Mission régionale d'autorité environnementale
OCCITANIE

Projet de création du parc éolien de la Clamouse à Chateauneuf-de-Randon (Lozère)

N°MRAe : 2025APO19
N°saisine : 2024-14118

Avis émis le : 6 février 2025

Figure 3 : incidences paysagères dans l'aire d'étude immédiate

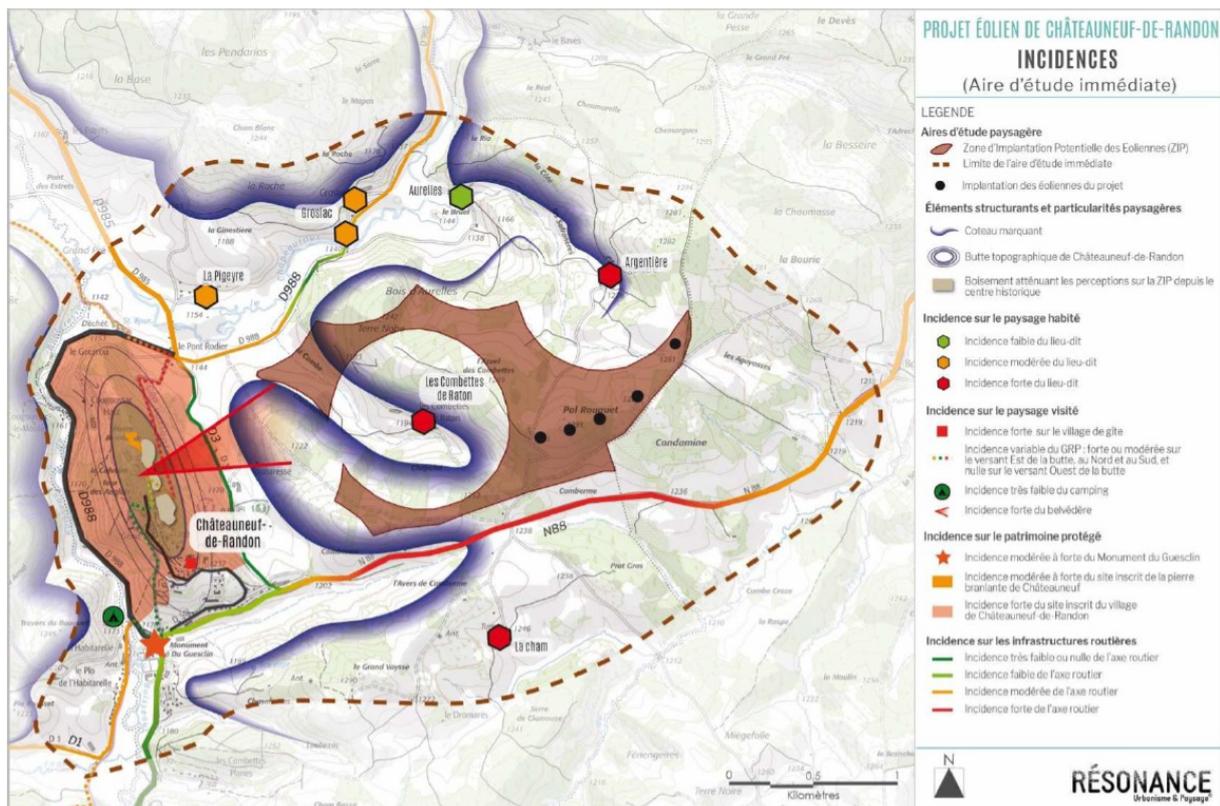
La carte des incidences paysagères de l'aire d'étude immédiate fait ressortir plusieurs points fortement impactés, notamment depuis le bourg historique de Chateauf-neuf-de-Randon (site inscrit et ses abords), la vue panoramique depuis son belvédère, le site classé de « *La pierre branlante* », le monument « *du Guesclin* » (monument historique classé) et certains hameaux proches de la ZIP (cf. figure 3 ci-dessous).

L'introduction de machines de 150 m de haut dans cette structure paysagère relativement plane, très près de lieux d'habitation et de voies de circulations, modifie l'échelle de ce paysage. Dans l'aire d'étude immédiate, la question se pose du rapport d'échelle entre le projet et les faibles reliefs du plateau, en particulier depuis les vues 7, 9, 10, depuis Chateauf-neuf-de-Randon.

Un effet de surplomb impacte les hameaux de Combette de raton, l'Argentière et la Cham. Une analyse des effets de saturation est réalisée depuis plusieurs points de vue : les risques sont jugés faibles pour plusieurs hameaux (Combette de Raton, la Cham, la Pigeyre) et Chateauf-neuf-de-Randon.

Une mesure d'accompagnement propose la plantation d'arbres, afin de former des écrans et masquer les éoliennes depuis certains hameaux ou points de vue (pages 753 à 759) ; la MRAe souligne que les effets des arbres sont surestimés et ne peuvent se faire sentir qu'au bout de nombreuses années et en période de

En l'état, l'étude montre que les effets du projet sont significatifs et jugés « *forts* » aux échelles rapprochée et immédiate. En conséquence, elle estime qu'il faudrait questionner le choix du site au titre de la séquence « *éviter, réduire, compenser* » (ERC).

La MR Ae recommande de réinterroger le positionnement du projet au regard des impacts paysagers.
